Byggesag journ. nr. 50.725

# BYGGETILLADELSE

I anledning af Deres ansøgning af 13.3.1978  
om tilladelse til at opføre et beboelseshus  
på ejendommen ubenævnt vej nr. 14  
matr. nr. 14 f Lundtofte by og sogn, parcel 11  
tilhørende Danmarks tekniske Højskole

Ved et herfra foretaget eftersyn på ovennævnte ejendom  
fandtes følgende forhold, som skal bringes i orden, inden ibrug-  
tagningstilladelsen kan udstedes:

Plan af gulv

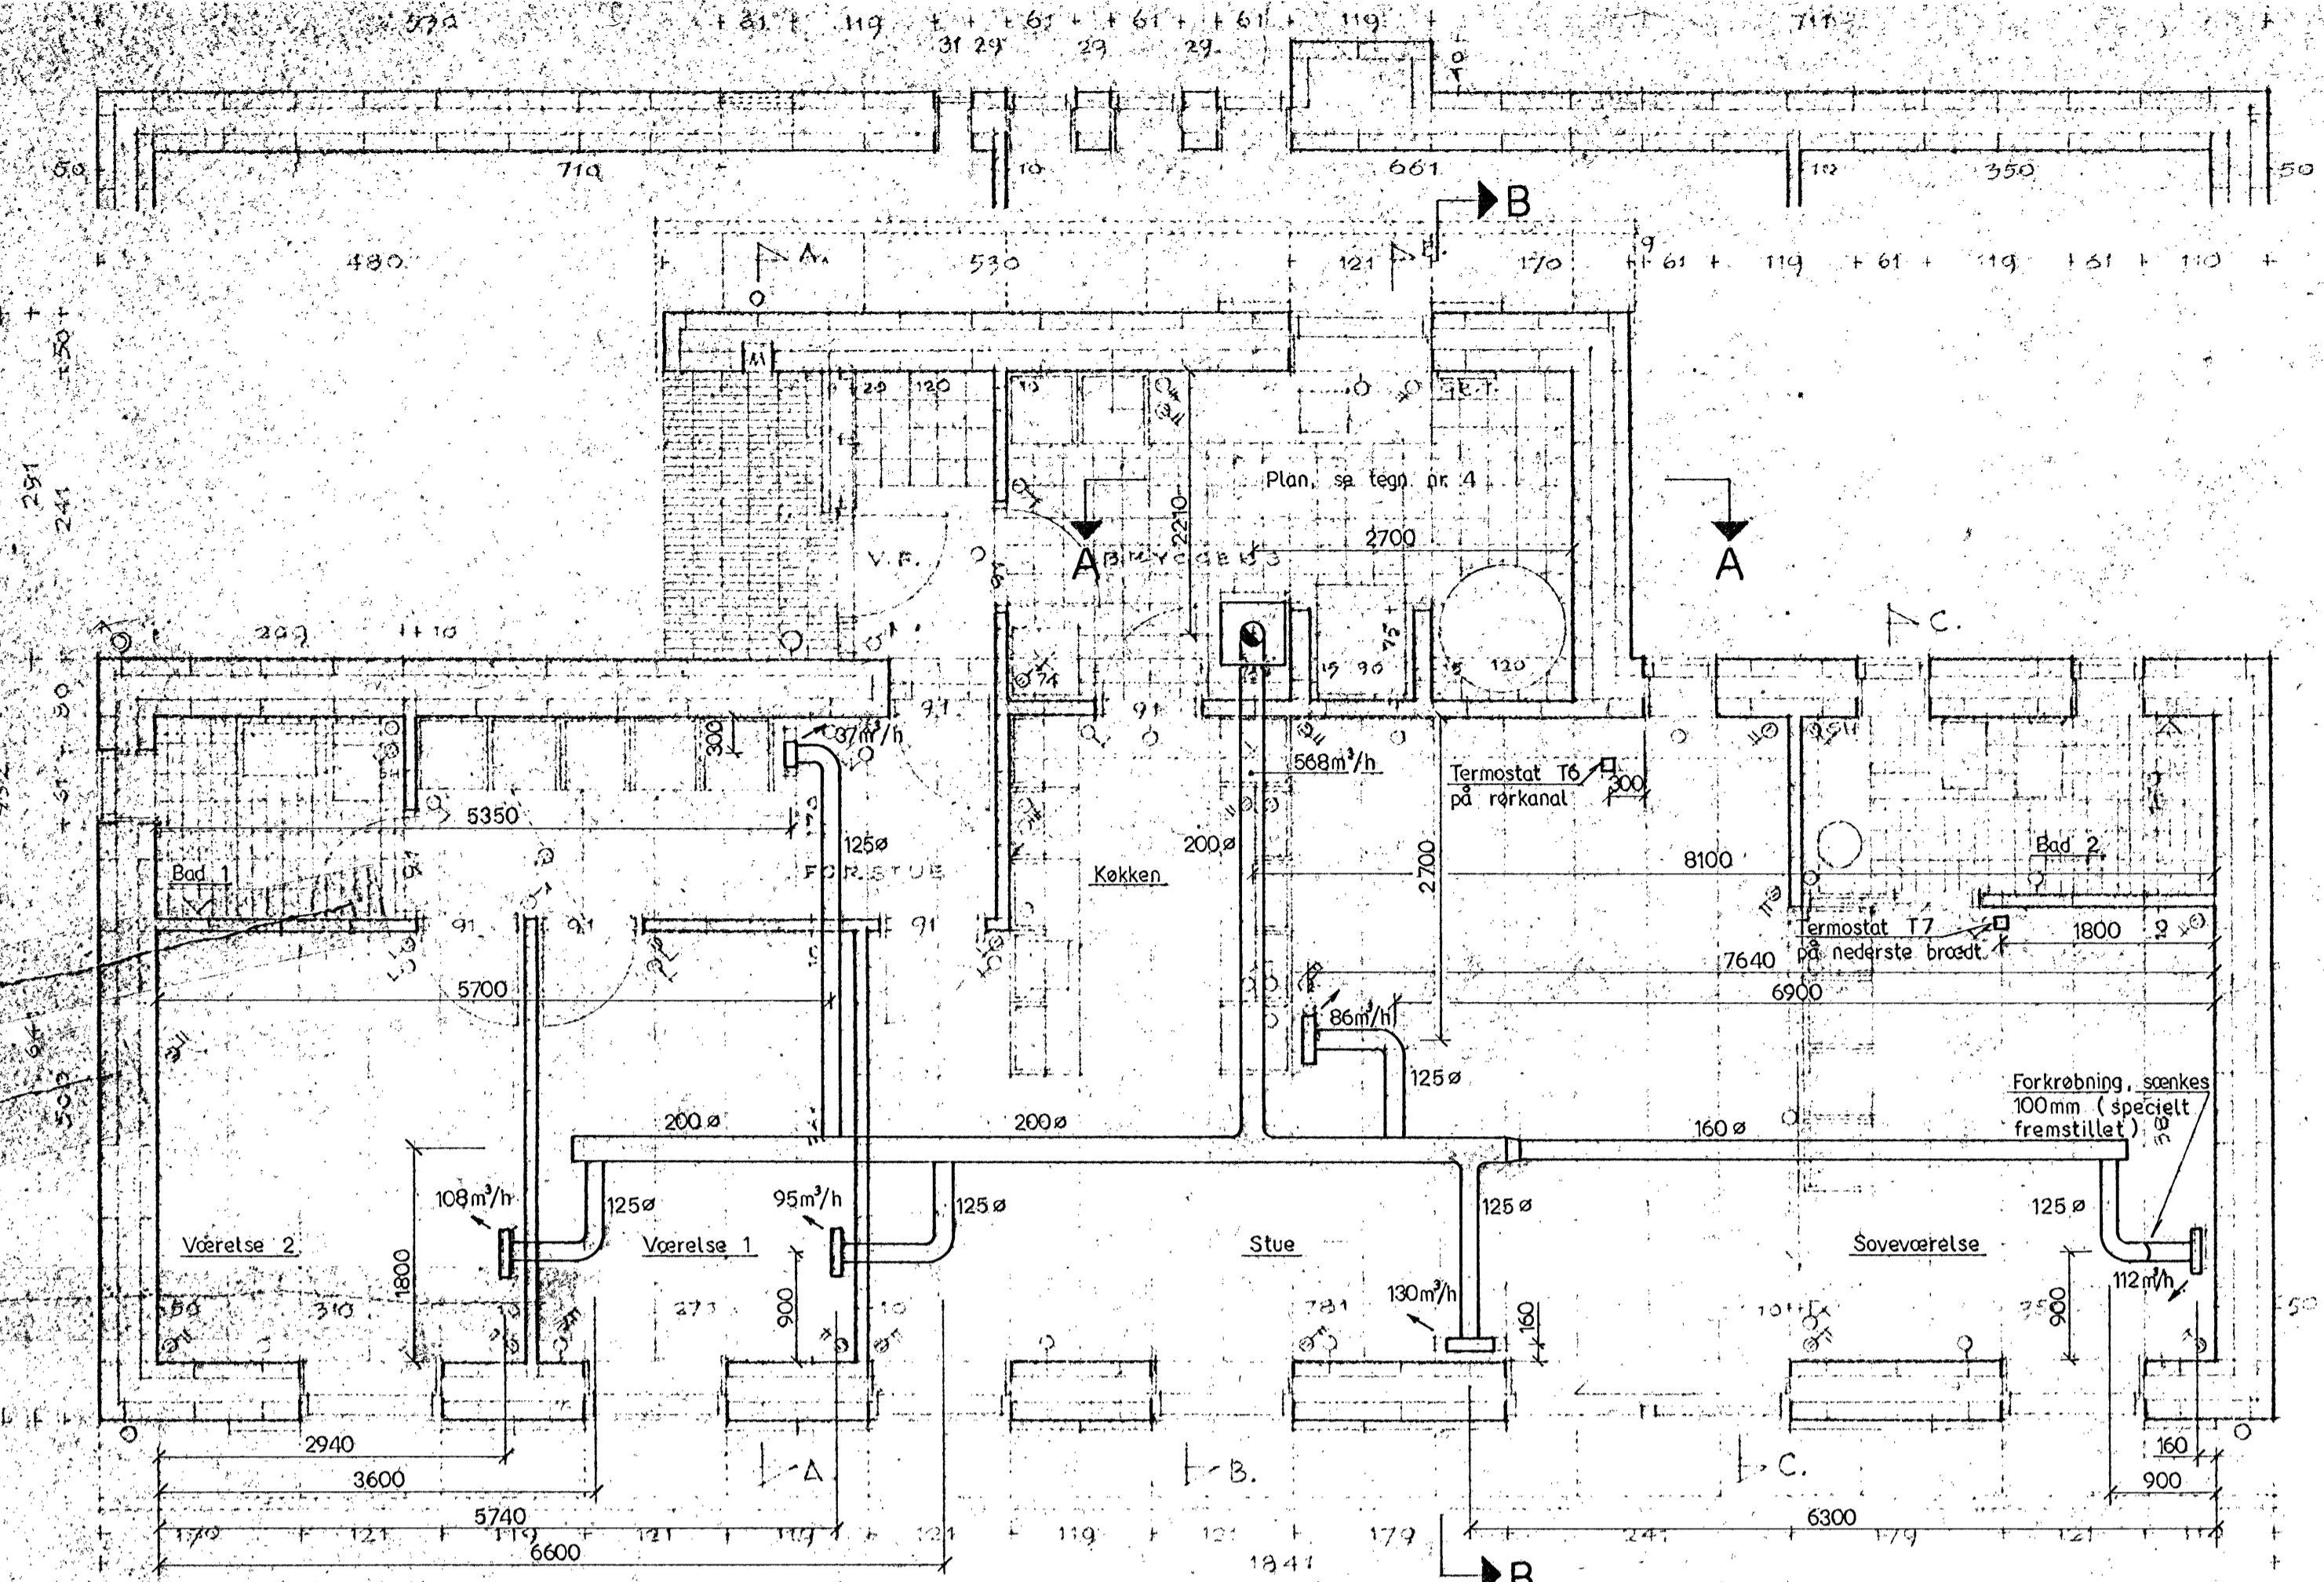
Som supplement til tidligere fremsendte statiske beregninger og tegning fra Rådgivende Ingeniørfirma Johs. Jørgensen A/S fremsendes hermed statisk beregning vedr. ydervæg af Gasbetonmurværk samt revideret konstruktionstegning med anmodning om godkendelse.

Som det fremgår af vedlagte materiale regnes ydervæggen udført som kombinationsmur af 2 x 15 cm blokmurværk med 20 cm Rockwool-isolet hulrum og uden egentlig binderforbindelse mellem de to blokmure.

Den indvendige blokmur er således selvstændigt i stand til at optage belastningerne fra tagkonstruktionen.

Den udvendige blokmur betragtes således som ikke-bærende udfyldningsmurværk, som ved hjælp af forankringer til bagvedliggende konstruktioner er opdelt i mindre felter (max ca. 16 m<sup>2</sup>). Forankringerne etableres ved hjælp af specialfremstillede plastbindere, som sømmes og indmures i blokmurværket udfor indvendige skillevægge samt mellem skifte 19 og 20 i nordvæggen som angivet på tegn. 51. I gavlene forankres den udvendige blokmur foroven til taglægterne.

Bygningsinspektoratets approbation af den beskrevne ydervægskonstruktion indebærer således, at der dispenseres fra hidtidig praksis, at det uden eftervisning er tilladt at regne med max. feltstørrelse 11 m<sup>2</sup> for 15 cm blokmurværk opmuret med en mørtel ikke ringere end KC 50/50/750 eller M 100/600 (SBI-Anvisning 110).

-./. Hoslagte supplerende tegning og beregning kan godkendes  
på betingelse af, at de i tilladelsen af 16.5.1978 herfra stillede  
krav iøvrigt nøje opfyldes.
